| VYSVĚTLENÍ ZADÁVACÍ DOKUMENTACE | | | | | |
| OSOBNÍ OCHRANNÉ PRACOVNÍ ODĚVY - SOFTSHELLOVÉ BUNDY PRO ZZSPK | | | | | |
| SPISOVÁ ZNAČKA: | CN/49/CN/24 | ČÍSLO JEDNACÍ: | 2351/24/CN | SYSTÉMOVÉ ČÍSLO VZ: | P24V00000106 |

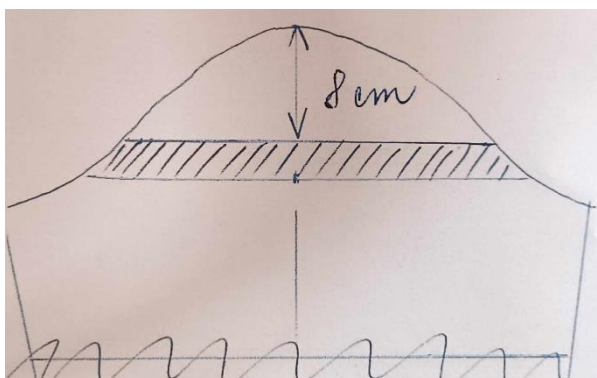
Uvádíte, že na obou rukávech je ve vzdálenosti 8 cm od horního okraje hlavice rukávu v šířce 5 cm umístěn kolmo retroreflexní segmentovaný pruh. Z popisu není jasné, kde se přesně bude měřit vzdálenost 8 cm, prosím uveďte bod, od kterého se bude měřit, vzhledem k tomu, že horní okraj není jeden bod. Dále bychom prosili o upřesnění, vůči čemu má být kolmo retroreflexní segmentovaný pruh. Prosíme o upřesnění v TS

Zadavatel se domnívá, že jasně popsal umístění RRP a to konkrétně, že první RRP na rukávech má být od horní hlavice rukávů vzdálen 8 cm. I dle obrázku je znázorněn směr RRP, tzn. kolmý na osu rukávu. Pro názornost zasíláme orientační obrázek.
